**AVIS RELATIF À LA PROTECTION
CONTRE LES EVENTUELS EFFETS NOCIFS ET NUISANCES
PROVOQUÉS PAR LES RAYONNEMENTS NON IONISANTS
GÉNÉRÉS PAR DES ANTENNES ÉMETTRICES STATIONNAIRES**

Commune : VERVIERS - Exploitant : ORANGE

Référence exploitant : 611L1_1 / 32611L1_1 / 42611L1_1 / 52611L1_1

Rapport n° 2691 / 2025

Figure 1 : Vue en plan des lieux de séjour et des points de contrôle

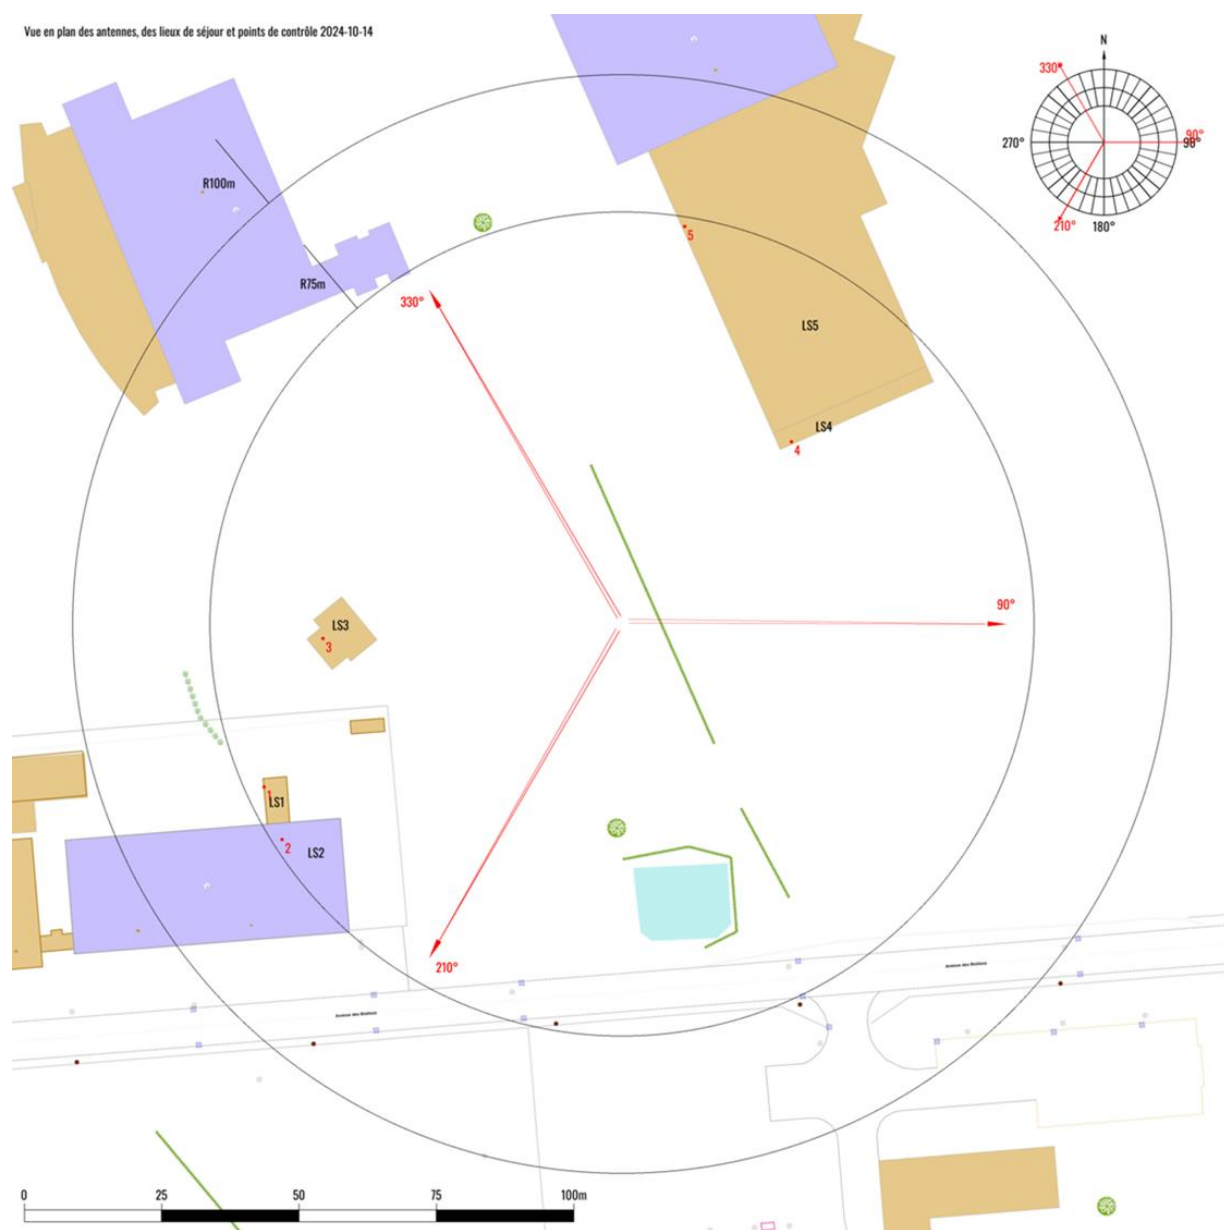
Les fréquences d'émission, la puissance rayonnée par chacune des antennes et leur gain permettent de déterminer le rayon de la zone à analyser. Tout dépassement de la limite par installation est exclu en dehors de cette zone. Le tableau 2 reprend les 35 LS² pour lesquels l'indice d'exposition est le plus élevé. Les différentes colonnes indiquent :

- le numéro du point de contrôle repris sur un des plans de la figure 1;
- le numéro du LS dans lequel se trouve le point de contrôle de la 1^{ère} colonne ;
- l'atténuation d'obstacle prise en compte pour le calcul de l'indice d'exposition dans le LS ;
- le résultat du calcul de l'indice d'exposition.

N° point de contrôle	LS	Atténuation (dB)	Indice d'exposition relatif à la limite par installation IE_i
2	LS2	3,0	0,063
1	LS1	3,0	0,047
5	LS5	3,0	0,040
3	LS3	3,0	0,021
4	LS4	3,0	0,021

En ce qui concerne les antennes de l'installation mentionnées dans le tableau 1, la distance maximale à laquelle la limite pourrait être atteinte, à l'extérieur, est égale à 90,1 m. S'il n'y a pas de LS à une distance inférieure, les antennes respectent forcément la limite d'immission.

Dans le cas des LS situés à l'intérieur des bâtiments, une atténuation d'obstacle est prise en compte et il en résulte que la distance maximale à laquelle la limite pourrait être atteinte se réduit à 64,2 m.

Figure 2 : Vue en plan des installations d’antennes dans un rayon de 300 mètres autour de l’installation faisant l’objet de la demande d’avis

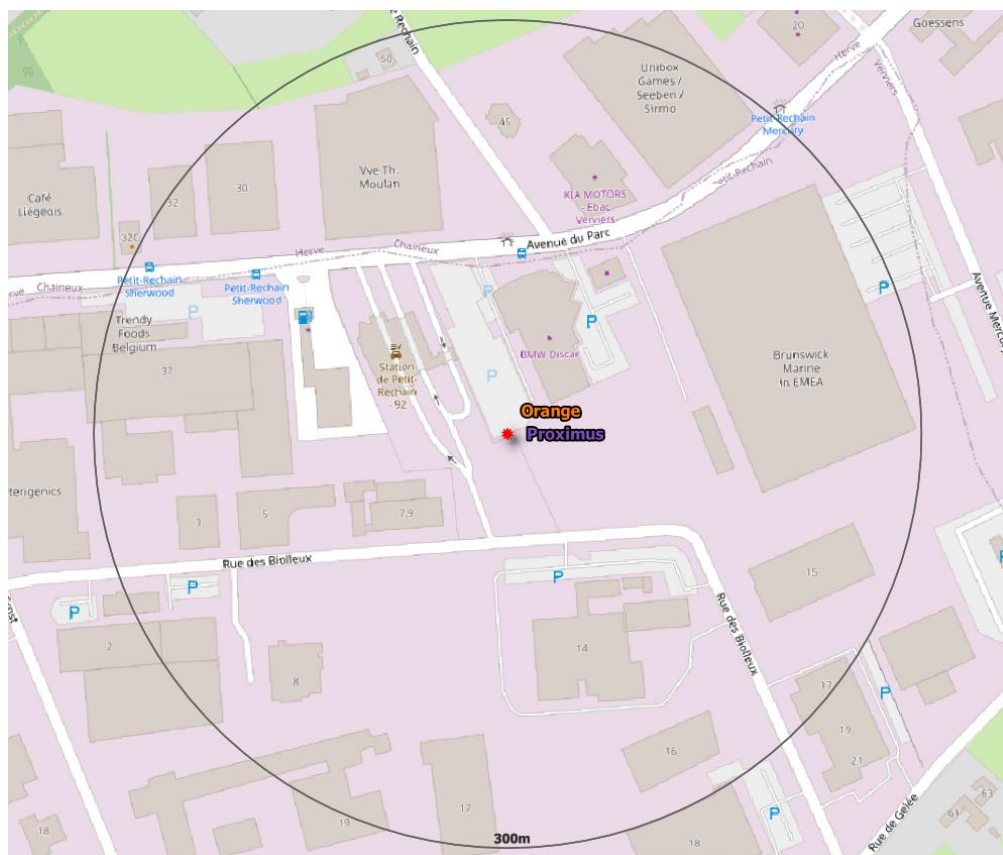
Le plan en projection verticale de la figure 2 indique la localisation des installations d'antennes émettrices stationnaires visées par le décret et situées dans un rayon de 300 mètres autour de l'installation référencée dans le paragraphe 2 et localisée au centre du cercle. Les données de localisation de ces antennes et les avis correspondant sont accessibles via le cadastre en ligne des antennes émettrices stationnaires⁸. Les installations prises en compte dans l'évaluation du respect de la limite cumulative sont les installations d'antennes émettrices déclarées en service par l'exploitant à la date du présent avis, à l'exception de l'installation référencée dans le paragraphe 2 et éventuellement d'autres installations ayant fait l'objet d'une demande d'avis à la même date et qui sont situées à l'intérieur de la zone de 300 mètres de rayon.

- il y a au plus 4 installations d’antennes émettrices stationnaires présentes dans la zone d’évaluation de 300 mètres de rayon représentée dans la figure 2, y inclus l’installation référencée dans le paragraphe 2 : la limite cumulative définie à l’article 4, §2 du décret est nécessairement respectée dans les lieux de séjour à l’intérieur de la zone d’évaluation de 300 mètres de rayon ;
- il y a exactement 5 installations d’antennes émettrices stationnaires présentes dans la zone d’évaluation de 300 mètres de rayon représentée dans la figure 2, y inclus l’installation référencée dans le paragraphe 2 et il existe, pour 3 ou 4 de ces installations, un avis attestant le respect de la limite abrogée de 3 V/m : la limite cumulative définie à l’article 4, §2 du décret est nécessairement respectée dans les lieux de séjour à l’intérieur de la zone d’évaluation de 300 mètres de rayon ;

- c) dans tous les autres cas, il a été vérifié que la limite cumulative définie à l'article 4, §2 du décret n'est pas dépassée dans les lieux de séjour sur base du nombre d'installations localisées dans la zone d'évaluation de 300 mètres de rayon représentée dans la figure 2, de leur localisation ainsi que des données inscrites dans la figure 1 et au paragraphe 4 du présent avis et dans les avis attestant le respect de la limite par installation ou de la limite abrogée de 3 V/m relatifs aux autres installations reprises dans la figure 2.

Compte tenu des considérations ci-dessus, il apparaît que l'intensité du rayonnement électromagnétique généré, dans les lieux de séjour situés dans un rayon de 300 mètres autour de l'installation référencée dans le paragraphe 2, par l'ensemble des antennes émettrices stationnaires de l'ensemble des exploitants du même site d'antennes émettrices stationnaires respecte la limite fixée à l'article 4, § 2 du décret.
